Cambio del materiale puleggia di rinvio 532 0294 10

532 0294 10

INA 0019

Figura 1: 532 0294 10 (vecchia versione)

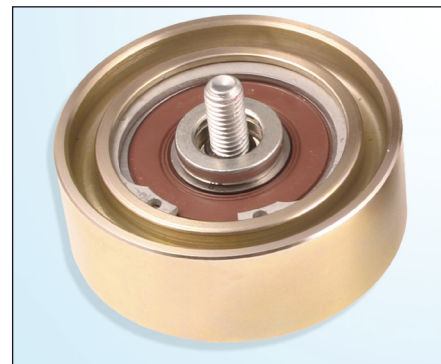
Nel quadro dell'impegno da noi rivolto al costante miglioramento dei nostri prodotti, il materiale plastico della superficie di scorrimento della puleggia di rinvio **532 0294 10** è stato sostituito con il metallo.

Durante la fase di conversione potrebbero verificarsi consegne di pulegge di rinvio in plastica unitamente a pulegge di rinvio in metallo.

Nonostante le diverse versioni, le pulegge di rinvio sono comunque utilizzabili senza restrizioni su tutti i veicoli indicati nel catalogo.
